CREE / *CREATED*	DATE	ECHELLE	TITRE / *TITLE*		
JMA	10/02/2022	1:2	0222_ASM_FOEM		
MATERIAU / *MATERIAL*		SYSTEME	REFERENCE	FINITION / *FINISH*	COULEUR / *COLOR*
			E_FLG_01529

FLUIGENT
SMART MICROFLUIDICS

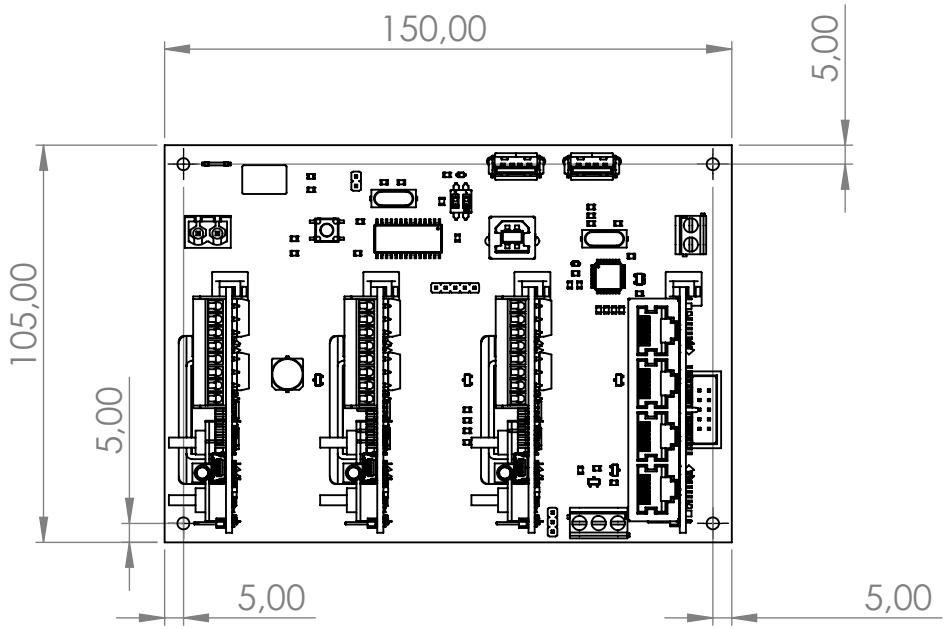
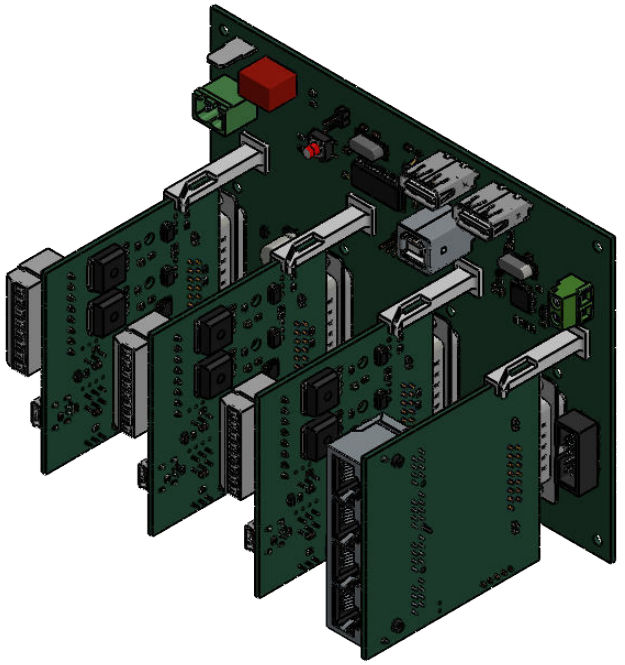
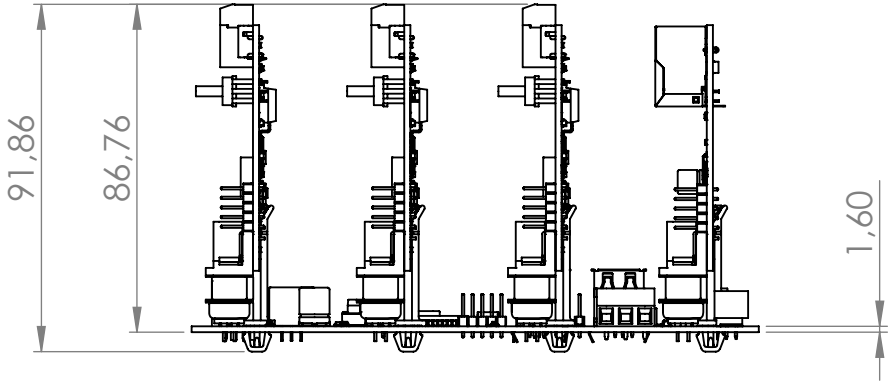
The electronic board should be elevated by at least **5 mm**, to keep the welding area free.
